Fyrirspurn eða umsókn til skipulagsfulltrúa

Heimilisfang / lóðaheiti: **Suðurgata 6**

DEILISKIPULAG stgr.r.- 1.161. Kirkjugarðsstígur, Garðastræti, Túngata og Suðurgata. Breyting vegna Suðurgötu 6

Umsögn: Suðurgata 6, umsókn um breytingu á deiliskipulagi

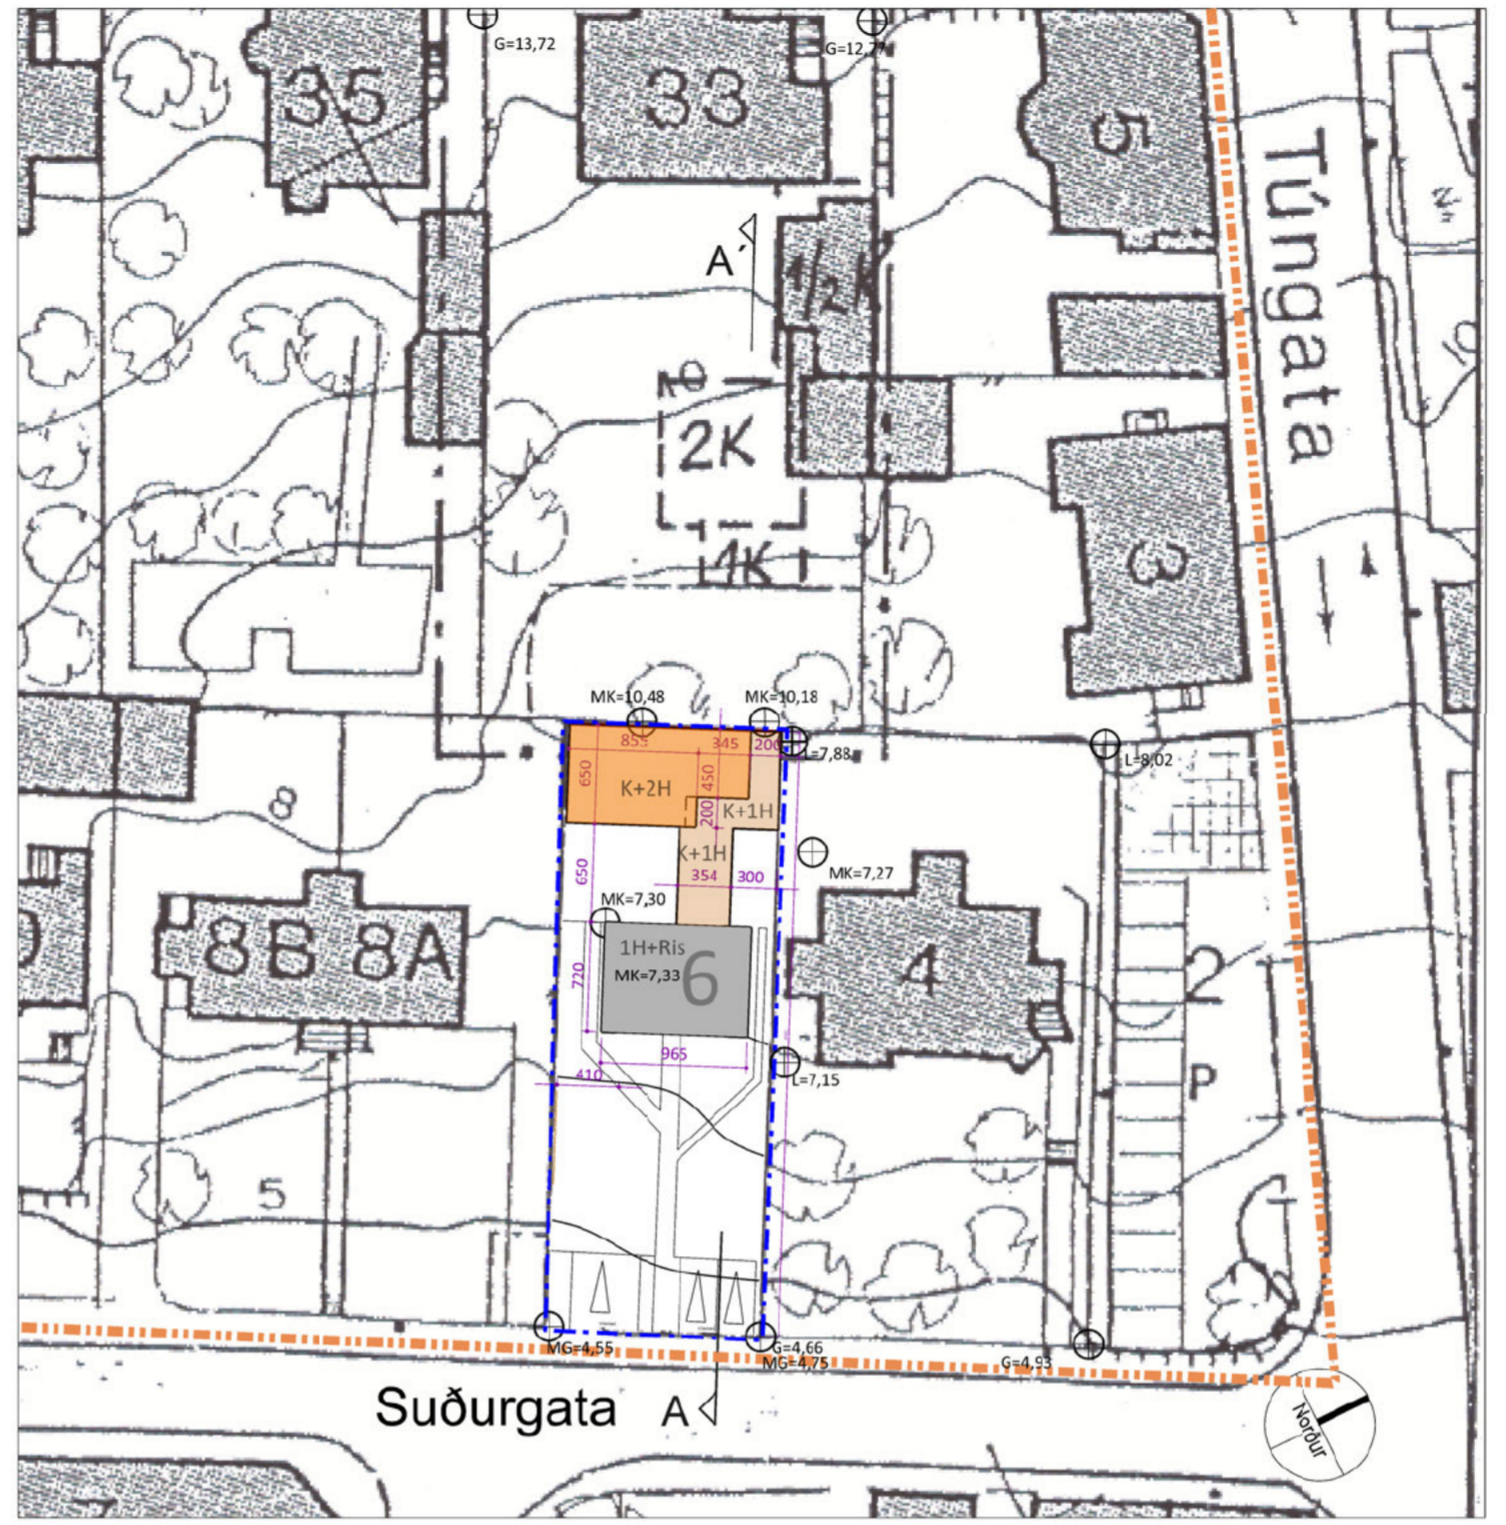
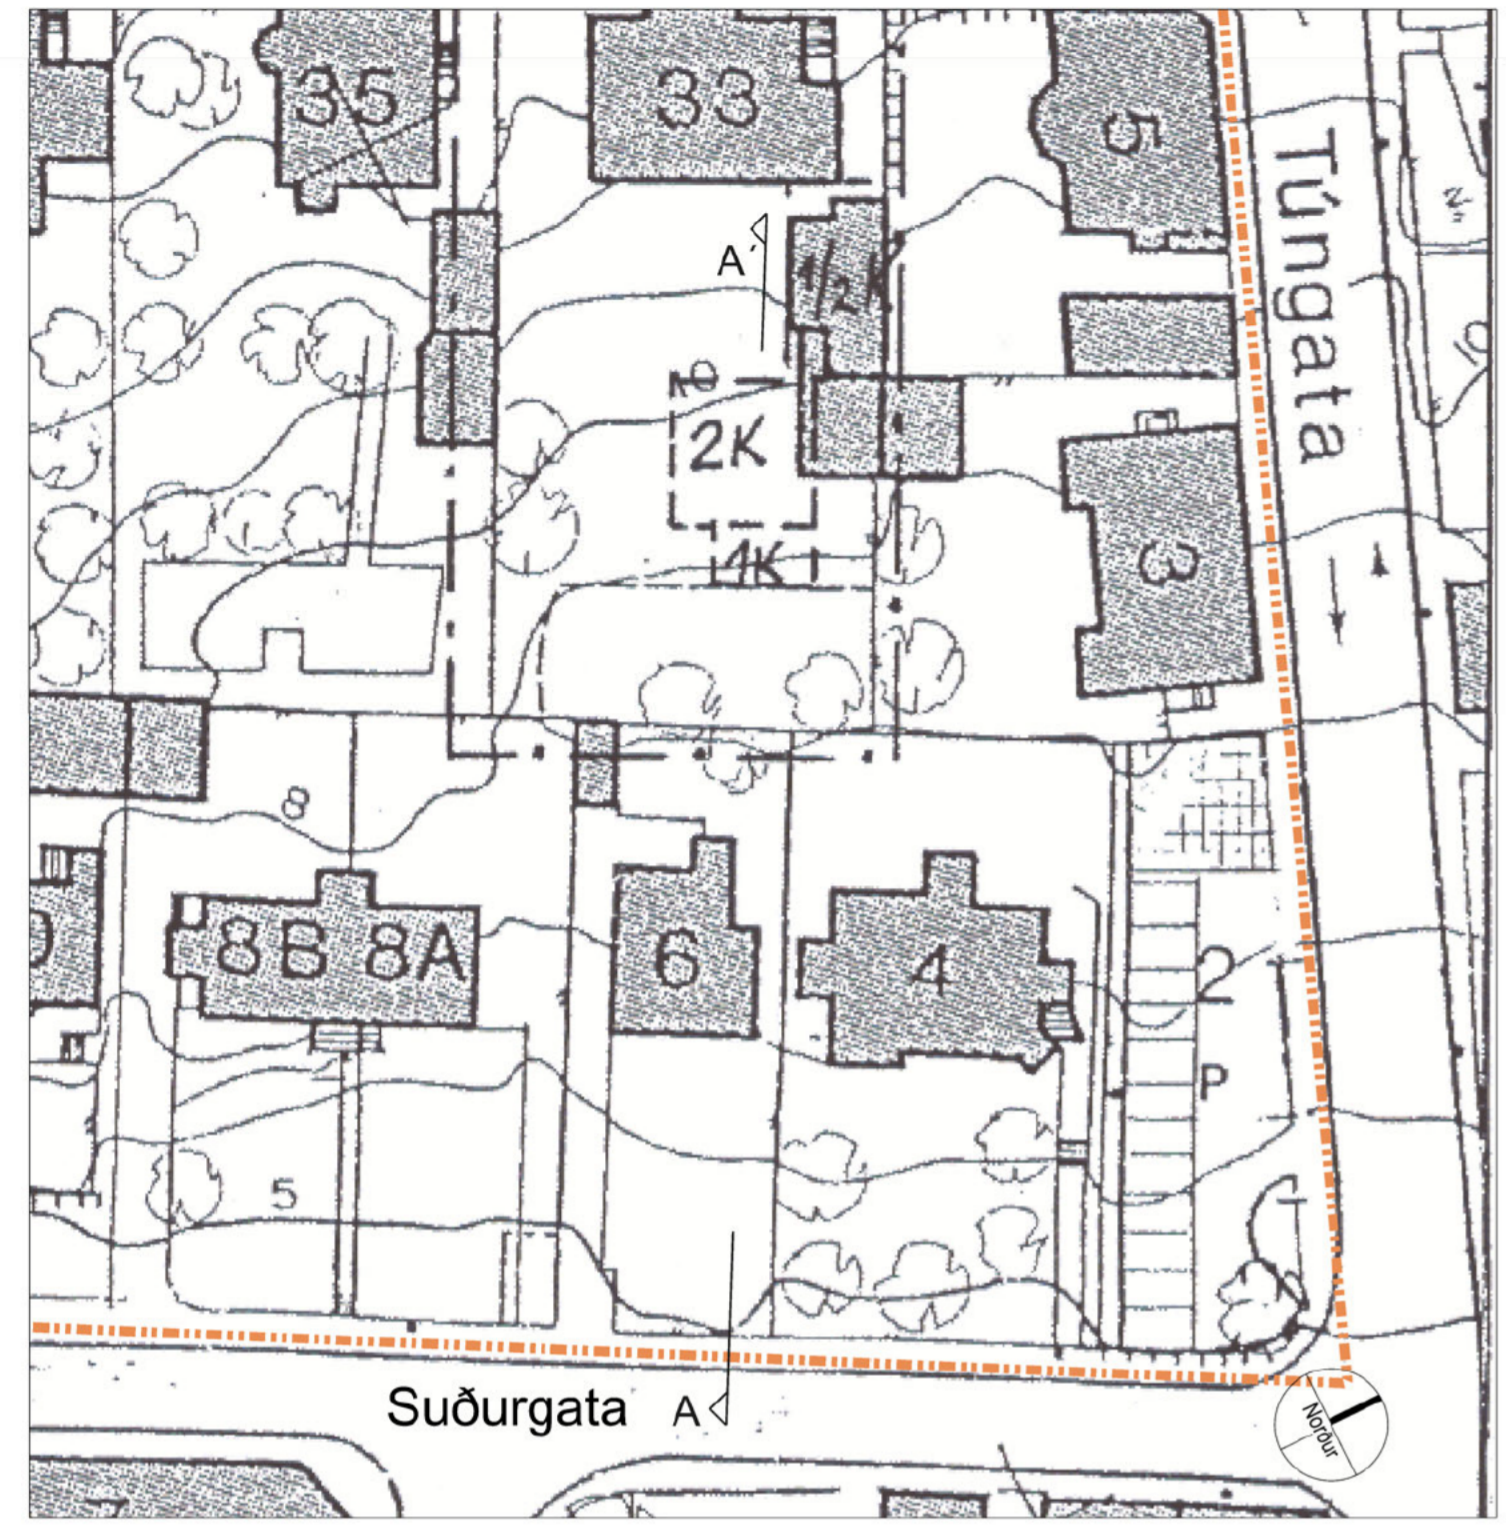
Í umsögn skipulagsfulltrúa, dags. 12. janúar 2023, var jákvætt tekið í fyrirspurn en bent er á að áform þurfi að taka mið af því að skerða ekki sól á dvalarsvæði lóðar nr. 4 við Suðurgötu.

Í kjölfarið sendi Alternance inn nýja fyrirspurn með uppfærðum teikningum þar sem bakhúsi hefur verið breytt þannig að það varpi minni skugga á lóð nr. 4. Í umsögn skipulagsfulltrúa, dags. 8. júní 2023, er jákvætt tekið í að fyrirspyrjandi sendi inn umsókn um breytingu á deiliskipulagi sem yrði grenndarkynnt.

Við yfirferð umsóknar um breytingu á deiliskipulagi, dags. 22. júní 2023 (USK23060301) varð fyrst ljóst að óskað væri eftir leyfi til að byggja bílskúr framarlega á lóð. Bæði verkefnastjóra skipulagsfulltrúa og sérfræðingi Minjastofnunar hafði yfirsést sú ósk þar sem í lýsingu á fyrirhuguðum breytingum hafði ekki verið getið um það, þótt það hafi greinilega komið fram á teikningum sem fylgdu bæði fyrirspurn og umsókn. Þegar leitað var álit Minjastofnunar á bílskúr á framhluta lóðar þá lagðist stofnunin gegn þeim áformum, sbr. tölvupóst, dags. 21. september 2023, með þeim orðum að staðsetja skuli bilgeymslur innst á baklóðum í hverfum sem njóta sérstakrar verndar.

Í afgreiðsluferli umsóknar um breytingu á deiliskipulagi fyrir Suðurgötu 6 áttu verkefnastjóri skipulagsfulltrúa og Alternance í samskiptum um tillögur að fjölda og fyrirkomulagi bílastæða á lóð. Leitað var álit skrifstofu samgangna og borgarhönnunar Reykjavíkurborgar og var mat þeirra að ekki væri æskilegt að hafa tvíbreiða

innkeyrslu að lóðinni í ljósi nálægðar við gatnamót og að fjöldi bílastæða skyldi vera í samræmi við fyrirhugaða starfsemi og bíla- og hjólastæðastefnu Reykjavíkurborgar.

Í svarpósti skrifstofu samgöngustjóra til Alternance, dags. 7. júní 2024, eru heimiluð 3 bílastæði fyrir tvær íbúðir á lóð, skv. bíla- og hjólastæðastefnu Reykjavíkur og gildir þá einu hvort um er að ræða 2ja eða 3ja herbergja íbúðir.

Skv. tölvupósti frá Birgi Jóhannssyni, arkitekt hjá Alternance, dags. 21. júní 2024, sér umsækjandi enga lausn í augsýn. Hönnuður hefur ekki heimild frá umsækjanda fyrir breytingu á teikningu á þann veg að fækka bílastæðum þannig að þau takmarkist við tvö venjuleg bílastæði fyrir íbúa og að umsækjandi/eigandi vilji frekar fá neitun en að breyta deiliskipulaginu á þann veg.

Rétt er að benda á að í gildandi deiliskipulagi er gert ráð fyrir að bílastæði séu á einkalóðum og í götustæðum og sérstaklega tilgreint að á lóð Suðurgötu 2 eru bílastæði fyrir almenning. Í gildandi deiliskipulagi er hins vegar ekki getið um fjölda bílastæða á lóðum. Því ber að fara, eins og áður segir, eftir bíla- og hjólastæðastefnu Reykjavíkurborgar sem kverður á um fjölda bílastæða miðað við starfsemi.

Jafnframt er rétt að benda á að til staðar er heimild fyrir einu bílastæði framan við bílskúr á lóð Suðurgötu 6, sbr. gildandi aðaluppdrátt af bílskúr, dags. 28. september 1944.

Lagt er til að umsókn um breytingu á deiliskipulagi lóðar nr. 6 við Suðurgötu verði synjað vegna fjölda bílastæða á lóð.
